FORMALIZACION DEL ACUERDO RELATIVO A LA SÉPTIMA MODIFICACIÓN DEL CONTRATO NUM. 208/2019 RELATIVO A LAS “OBRAS DE TRATAMIENTO DE AFINO Y MEJORAS DE LA ETAP DE GRIÑÓN”.

**INFORME Y APROBACIÓN DE LA MODIFICACIÓN DEL
CONTRATO N.º 208/2019 “OBRAS DE TRATAMIENTO DE
AFINO Y MEJORAS DE LA ETAP DE GRIÑÓN”**

MODIFICACIÓN N.º 7. UNIDADES DE OBRA PN035 A PN085

Canaletas prefabricadas (PN044 y PN045)

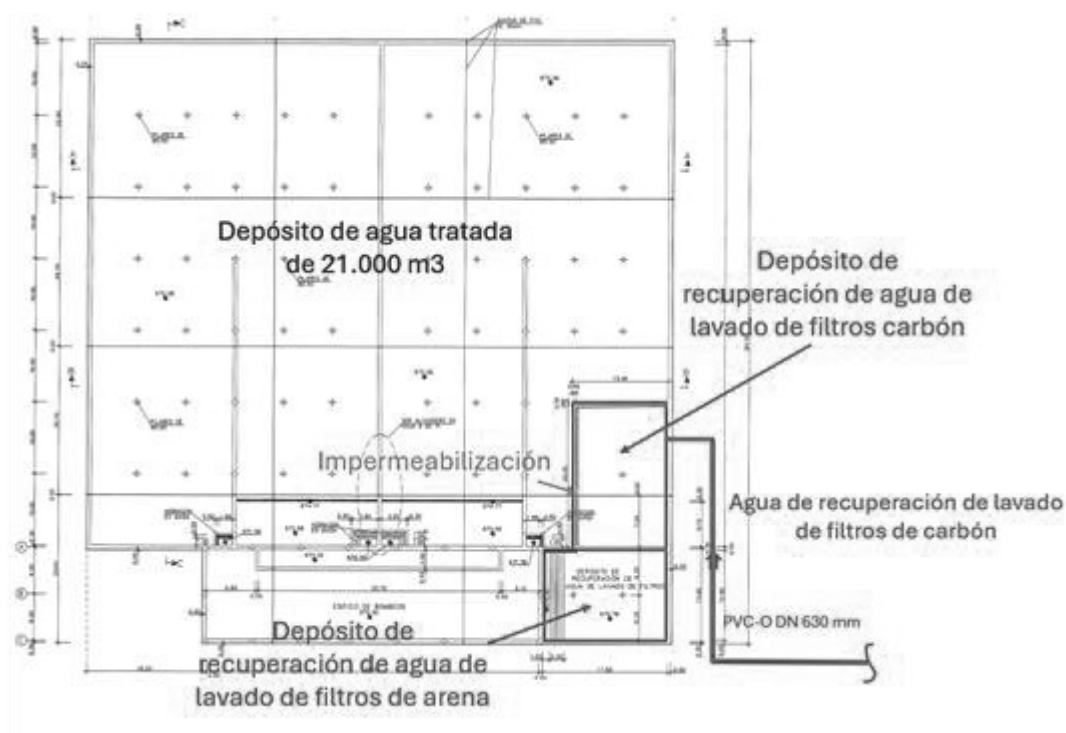
Las tuberías que conducen el ozono desde el edificio de generación hasta las cámaras de pre-ozonización atraviesan el vial existente de la planta por el que circulan vehículos pesados y, por lo tanto, se deben conducir por una canalización reforzada. Además, la canalización de las tuberías de ozono debe ser registrable para localizar posibles fugas.

Por ello, estas tuberías deben discurrir por canaletas prefabricadas registrables y reforzadas para tráfico pesado (PN044), no incluidas en el proyecto de construcción.

Por otro lado, para recoger los posibles derrames en la zona de la bahía de descarga del peróxido de hidrógeno, se debe instalar una canaleta con rejilla (PN045).

Modificación eléctrica

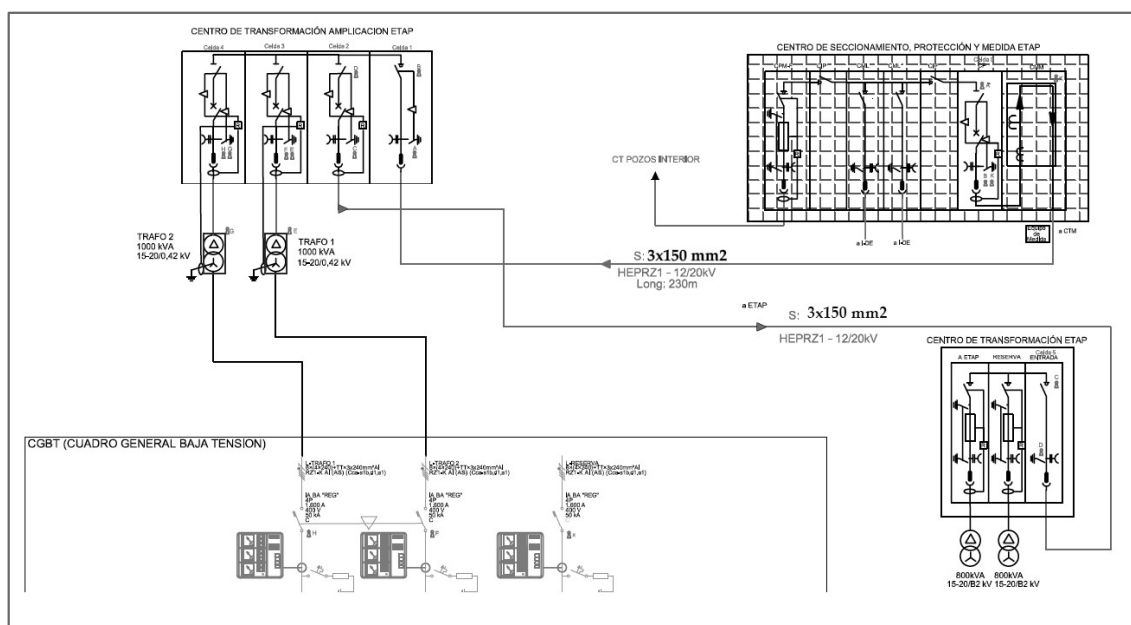
El proyecto de construcción contempla las siguientes actuaciones de ampliación y modificación de la instalación eléctrica existente:

- Sustitución de los dos transformadores actuales de 800 kVA por otros dos de 1.600 kVA en el actual centro de transformación.
- Ampliación del CGBT existente.
- Ampliación de los cuadros de control de motores CCM1 y CCM2.
- Ejecución de dos nuevos cuadros de control de motores, CCM3 y CCM4, para los nuevos procesos.

Sin embargo, aunque los nuevos transformadores de 1.600 kVA se instalan uno en reserva del otro y los actuales de 800 kVA trabajan en paralelo, los cuadros existentes no están preparados para soportar el aumento de intensidades de cortocircuito que se produciría al realizar la operación del cambio de transformador.

Además, en la actual sala eléctrica no hay espacio para realizar las ampliaciones del CGBT ni del CCM1, tal y como está proyectado.

Para dar solución a la problemática detectada se propone mantener el actual centro de transformación y ejecutar un nuevo centro de transformación en una sala del nuevo edificio de afino, compuesto por dos transformadores de 1.000 kVA, desde el que se acomete un nuevo CGBT para alimentar los nuevos cuadros CCM3 y CCM4. De esta forma, el actual centro de transformación alimentaría exclusivamente al CGBT existente y a los cuadros existentes CCM1 y CCM2.

El nuevo centro de transformación se acometería desde el centro de protección general y alimentaría al actual centro de transformación, según esquema adjunto:
